No âmbito do processo de licenciamento único de ambiente do estabelecimento da RESIBRAS - Companhia Portuguesa de Resinas para Abrasivos, S.A. – PL20200131000186, submetido através do Balcão do Empreendedor interoperável com o módulo LUA na plataforma SILiAmb, foi identificada a necessidade de elementos adicionais pela entidade licenciadora no domínio de ambiente do regime de Avaliação de Impacte Ambiental (AIA) nos termos do Decreto-Lei n.º 151-B/2013, de 31 de outubro, na sua redação atual (RJAIA) e do regime de Prevenção e Controlo Integrados da Poluição (PCIP) nos termos do Decreto-Lei n.º 127/2013, de 30 de agosto, na sua redação atual (REI).

No âmbito da Avaliação de Impacte Ambiental (AIA) e no âmbito da Prevenção e Controlo Integrados da Poluição (PCIP)

Figura 2- Imagens das câmaras de combustão e reação dos fornos.

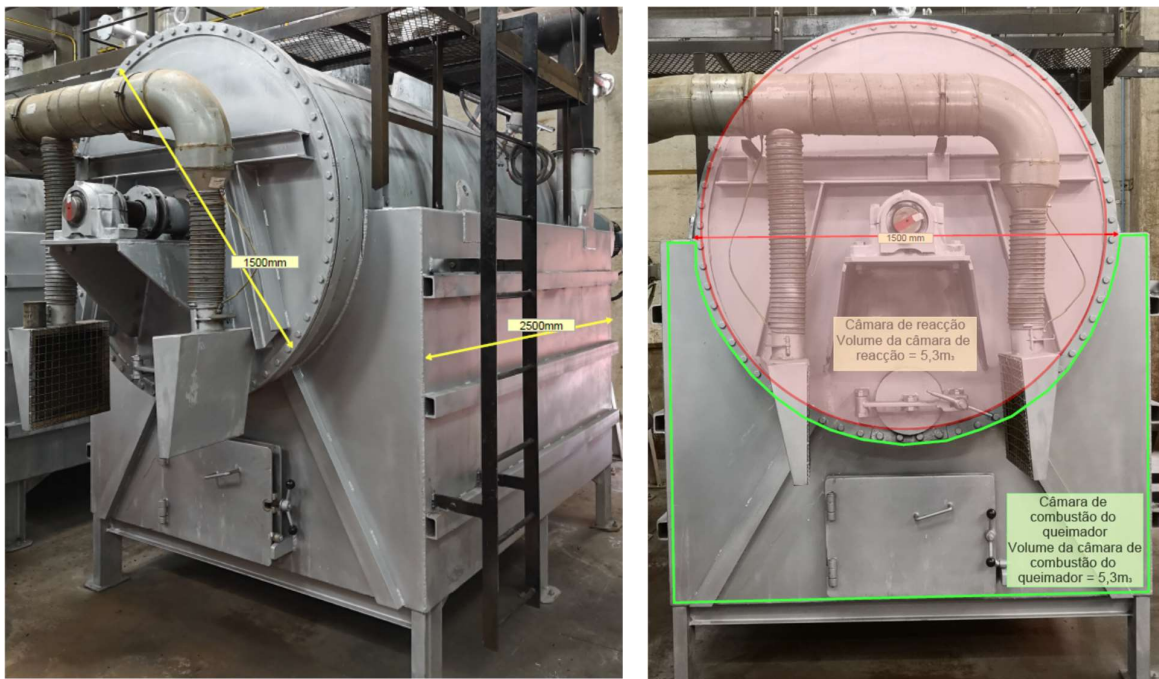
4. Em complemento à descrição apresentada do sistema de lavagem de gases associado ao funcionamento dos fornos descontínuos, confirmar a capacidade e eficiência de tratamento e ainda todos os poluentes expectáveis à saída do sistema de depuração. Clarificar ainda, e.g. por meio de diagrama esquemático, de que forma está garantida a separação física das duas correntes gasosas geradas no funcionamento dos fornos e o seu encaminhamento para a chaminé FF2 e/ou para o sistema de lavagem;

Relativamente à clarificação de que forma está garantida a separação física das duas correntes gasosas geradas no funcionamento dos fornos e o seu encaminhamento para a chaminé FF2 e/ou para o sistema de lavagem esta foi descrita no ponto 1.1.1.2.2 Fabrico dos pós de fricção do Modulo II – Descrição das instalações e atividades desenvolvidas.

Os fornos são essencialmente constituídos por duas camaras totalmente independentes, uma de combustão e uma de reação:

- Uma câmara de combustão inferior, onde é feita a queima do Gás Natural, com cerca de 60 cm de altura, 2m de largura e 2,5 m de comprimento;
- Uma câmara superior cilíndrica horizontal, de maior dimensão, com 1,5m de diâmetro e 2,5 m de comprimento, aquecida por contacto, onde é introduzido o polímero de CNSL e outras matérias primas e onde ocorre o processo químico que se descreveu acima.

Figura 4- Bomba de alimentação do polímero de CNSL aos fornos semi-contínuos 6 e 7 desativada e corte da ligação da entrada de gás natural aos queimadores dos fornos semi-contínuos 6 e 7

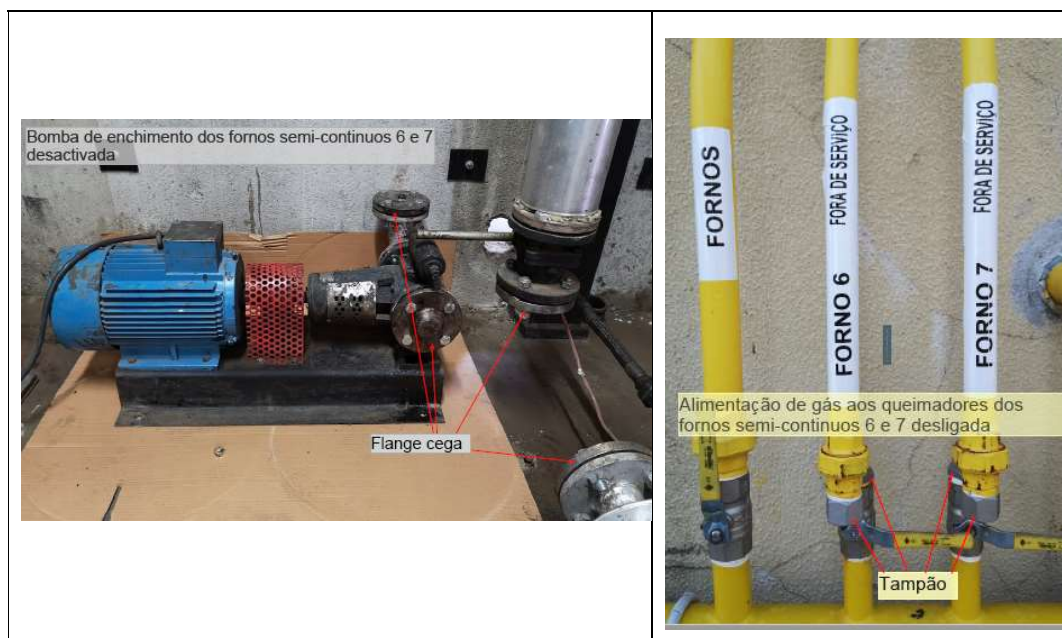
31. Relativamente aos fornos semicontínuos desativados, evidenciar todas as alterações introduzidas e que determinam a impossibilidade do seu funcionamento (e.g. através de registos fotográficos).

Os fornos semi-contínuos 6 e 7 encontram-se desativados e fisicamente separados do resto da instalação. A alimentação do polímero de CNSL aos fornos está cortada, ou seja, a tubagem de ligação do tanque de polímero a estes fornos foi interrompida. Foi também feito o corte da ligação da entrada de gás natural aos queimadores dos fornos semi-contínuos 6 e 7. Nas fotografias seguintes podem ser visualizados os cortes referidos.

Figura 6- Diagrama de processo da moagem

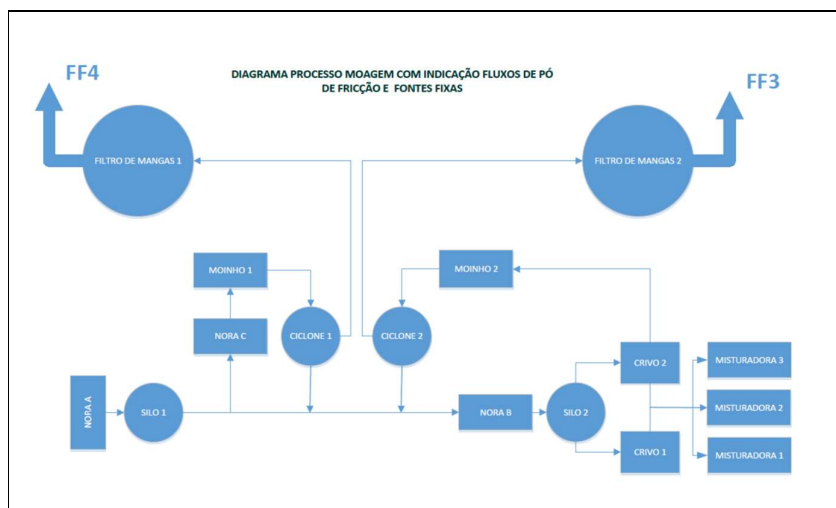
33. Verificando-se a ausência de informação relativa à fonte pontual FF2 nos Quadros Q30 e Q31 do Formulário LUA, deverão os mesmos ser devidamente preenchidos em conformidade. Completar ainda estes Quadros com a informação relativa aos ciclones instalados nas fontes FF3 e FF4;

No que respeita aos ciclones estes não foram considerados como sistemas de tratamento de efluentes gasosos, uma vez que são considerados equipamento relevante do processo (transporte pneumático do pó) e também porque não são os equipamentos que dão origem direta das emissões das fontes FF3 e FF4.

Na figura seguinte pode ver-se a localização dos ciclones no diagrama de processo da moagem.

Associado a cada um dos sistemas de moagem encontra-se um sistema de despoeiramento, constituído por tubagens de aspiração, filtro de mangas e respetivo ventilador. Estes sistemas mantêm em depressão o crivo, o moinho e o ciclone, aspirando deste modo os finos que são retidos nos filtros de mangas (fontes FF3 e FF4).

O pó é aspirado dos moinhos, sendo que as partículas de maior dimensão são separadas no ciclone, voltando para o processo e as partículas de menores dimensões são encaminhadas para o filtro de mangas, ficando retidas nas mangas, saindo o ar tratado para a atmosfera através da FF3 e FF4. As partículas retidas nos vários filtros de mangas, são recolhidas em tambores, constituindo, em função da granulometria, ou um produto acabado ou, um produto a ser incorporado (eventualmente após recirculação aos sistemas de moagem) nos produtos saídos da moagem, para acerto de granulometria.

Desta forma os ciclones estão instalados entre o moinho e o filtro de mangas, não tendo saída própria para o exterior, constituindo uma peça do transporte pneumático do pó.
